Assunto: Alteração do Sistema de Fixação do Console

Modelos: BRA34A, BVS24A, BVS28A, CRA30A, CRA34A, CVU24A e CVU28B

Marca: Brastemp e Consul

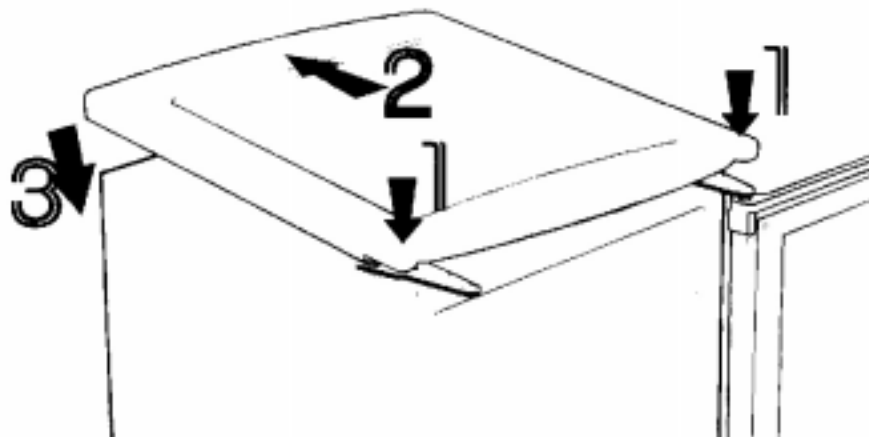
Visando a melhoria dos produtos (a partir de agosto/97), estamos alterando o sistema de fixação do Console eliminando os Parafusos de fixação e os Tampões.

A diferenciação do novo Console para o atual esta no conceito de fixação ao Gabinete, que agora será por encaixe nas dobradiças.

- com a Porta aberta, posicione o Console sobre o Gabinete, deixando sua parte traseira um pouco levantada (Indicação 1 na figura 01);
- empurre para trás o Console (Indicação 2 na figura 01), tomando o cuidado para que as "abas" que estão na parte inferior do Console encaixe sob as Dobradiças (figura 02);

Fig.03

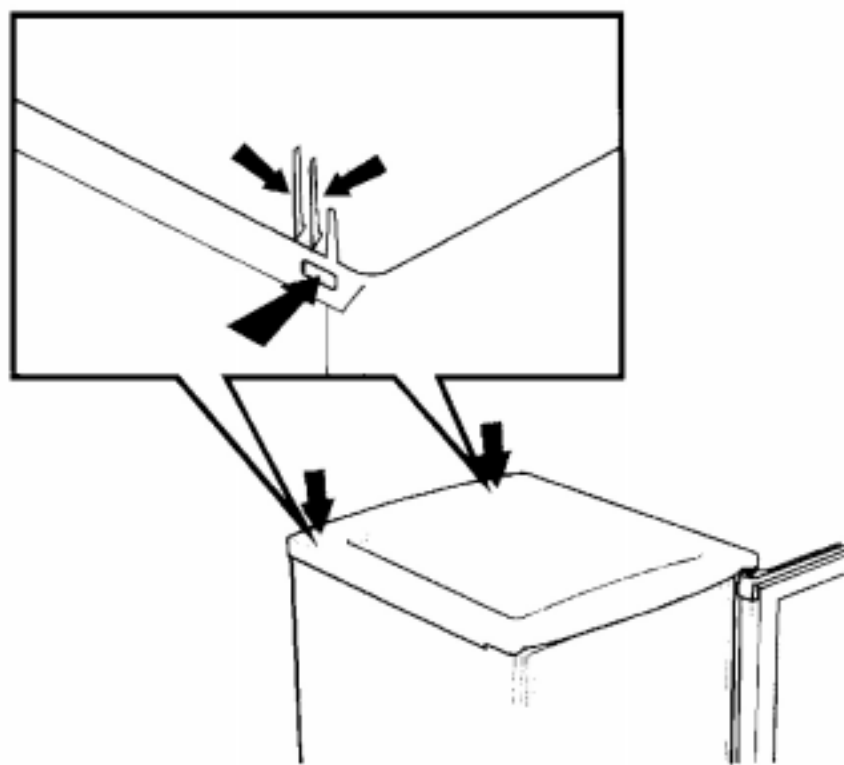
- pressione a parte traseira do Console para baixo (indicação 3 na figura 01), para que as travas que estão na parte traseira do Console encaixe no Gabinete (figura 03);
- finalize verificando se o Console está fixado e alinhado ao produto, caso não esteja inicie o procedimento tendo o cuidado para que o Console encaixe nas Dobradiças e no Gabinete.
